Recueil des avis issus de la consultation auprès des ministères et organismes

Projet : Projet de parc éolien de la Madawaska sur les territoires de la ville de Dégelis et de la municipalité de Saint-Jean-de-la-Lande par Parc éolien de la Madawaska Inc.

Numéro de dossier : (3211-12-252)

AVIS D'EXPERT

Carte 2. Corridors écologiques établis par Deux pays Une forêt et Horizon Nature Bas-Saint-Laurent dans le secteur du projet éolien Madawaska. La carte a été fournie par Horizon Nature Bas-Saint-Laurent le 2024-01-31.

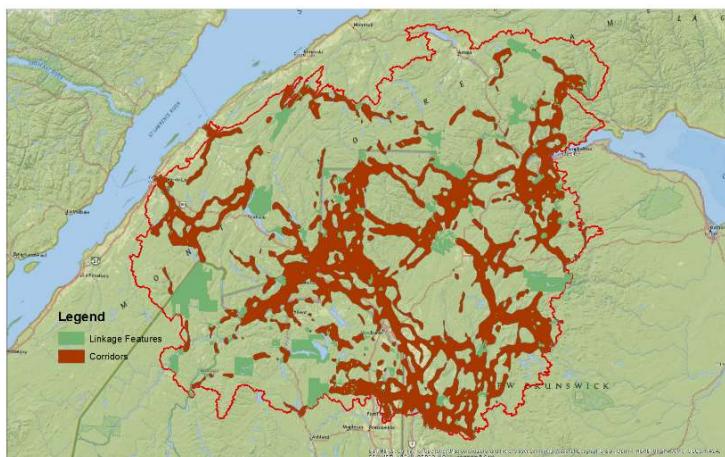
L'enjeu du maintien de la connectivité est peu abordé dans l'étude d'impact. Or, il s'agit d'un enjeu majeur en particulier dans cette zone où un grand corridor écologique (liaison des trois frontières) a été cartographié par Deux Pays, Une Forêt (voir carte 1 en annexe). Les corridors écologiques sont essentiels pour le maintien de la biodiversité et démontrent une grande importance dans l'adaptation face aux changements climatiques. Ces corridors permettent de maintenir la connectivité écologique entre des noyaux de conservation présents sur le territoire, à l'intérieur desquels les espèces peuvent se déplacer et se déployer librement. Le grand corridor écologique des trois frontières a été défini en analysant la connectivité pour 17 espèces animales différentes. De plus, le projet se situe près du grand corridor défini par l'organisme Horizon-Nature Bas-Saint-Laurent dans l'axe Pohénégamook-Témiscouata et Duchénier (voir carte 2 en annexe).

Figure 10. L'aire de travail qui se superpose à des cours d'eau identifiés au Lidar

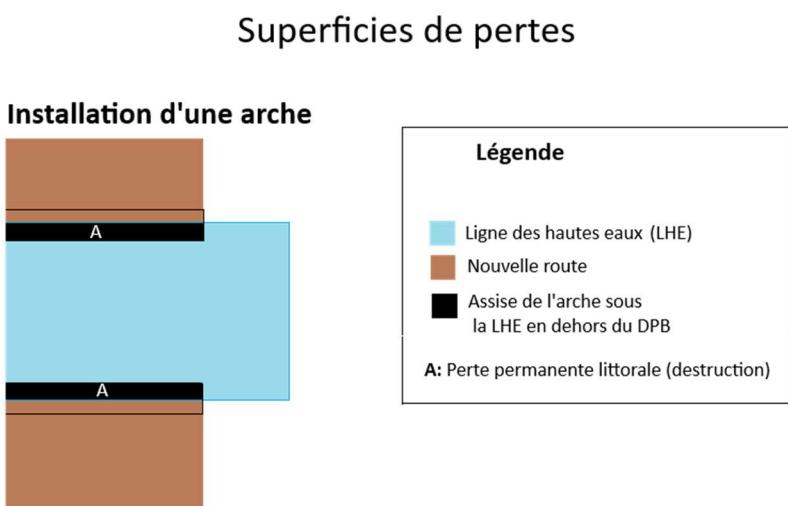
L'aire de travail prévue à proximité de la traverse P05 se superpose à des cours d'eau identifiés au Lidar. Le promoteur doit présenter une caractérisation démontrant l'absence de cours d'eau permanents, intermittents et de milieux humides ou déplacer l'aire de travail en dehors de ces milieux (voir figure 10).

Figure 11. Boucle prévue pour le réseau collecteur

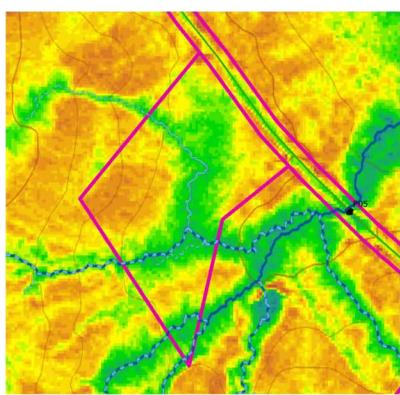
La DGFa-01 croit qu'une optimisation du tracé du réseau collecteur doit être réalisée pour limiter la fragmentation et la perte des habitats au niveau de la boucle prévue pour le réseau collecteur au niveau du chemin menant à la traverse P34, puisqu'une autre voie de connexion est déjà prévue (voir figure 11). Le promoteur doit optimiser ce tracé.

Figure 19. Élévation 5 m et classe de pente issues du LIDAR

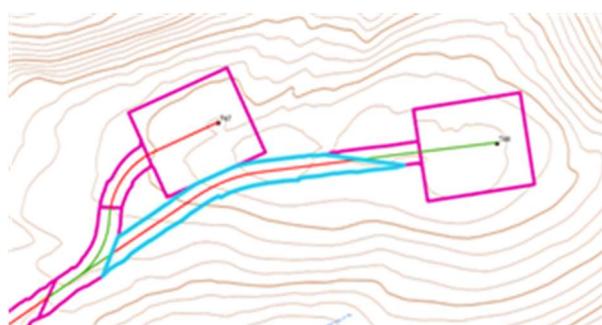
L'éolienne T39 se trouve sur la même élévation que le chemin adjacent (voir figure 19). Aucune explication n'est fournie pour justifier que les composantes ne puissent pas être déchargées directement depuis cette position. Procéder à un virage contournant T40 nécessite de traverser une plus grande zone de pente de classe C. De plus, le rayon de courbure pourrait être inclus dans l'aire de T-40.

Figure 20. Parc éolien construit avec les aires d'assemblage adjacents au chemin, ce qui permet de réduire les superficies déboisées et la fragmentation du territoire.

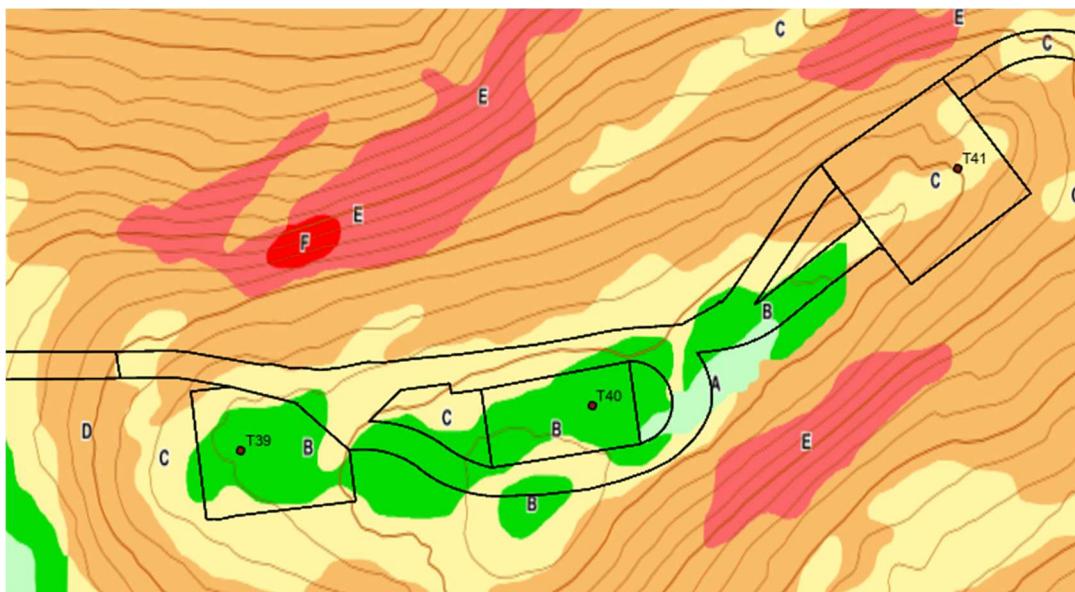
Les impacts pour ce secteur en haut de montage seront élevés autant au niveau de la connectivité que pour les risques d'apport en sédiment dans les habitats de poisson en aval en raison de la superficie déboisée en sommet de mont. Des façons de faire moins impactant semblent pourtant exister (voir figure 20).

Figure 22. Rayon de courbure présent dans d'autres sections de chemin dans Madawaska.

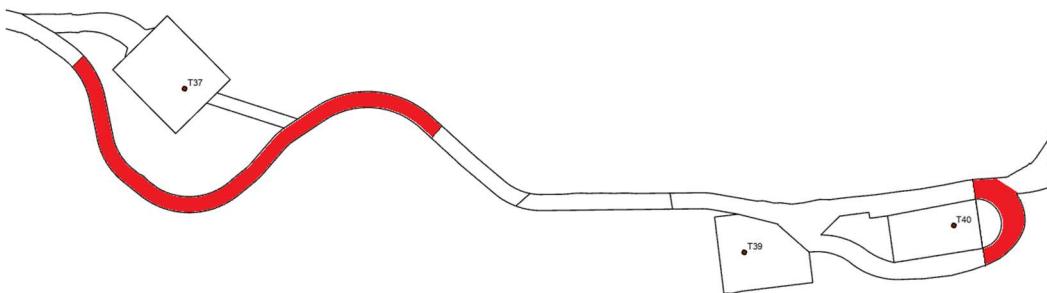
Il est mentionné que le chemin proposé par la DGFa-01 ne peut être retenu en raison des contraintes liées aux rayons de courbure, les pentes et la topographie. Toutefois, le chemin proposé qui emprunte un chemin existant se trouve sur la même élévation et dans la même classe de pente (voir figure 21). De plus, le rayon de courbure n'est pas plus important que ce qui est présent pour d'autres sections de chemins du parc éolien (voir figure 22).
